改善箇所説明図

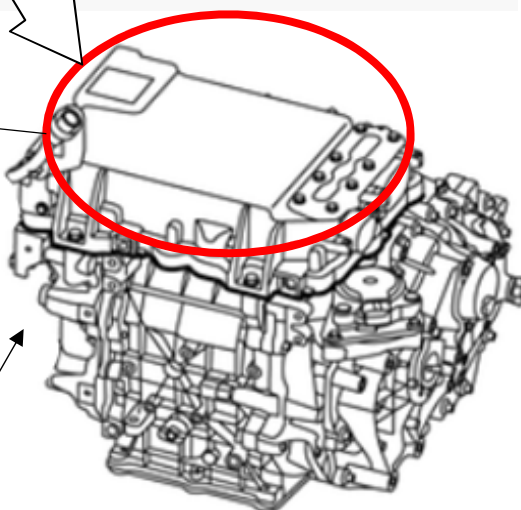
基準不適合発生箇所

駆動モータを制御しているインバータにおいて、駆動モータの異常判定プログラムが不適切なため、駆動モータの不要な異常判定を行うことがある。そのため、コンビネーションメータにEVシステム警告メッセージを表示するとともに、駆動モータ出力を停止させることで、走行できなくなるおそれがある。

全車両、インバータの制御プログラムを修正する。

識別：銀色のシールをモデルナンバープレートの右横に貼り付ける。
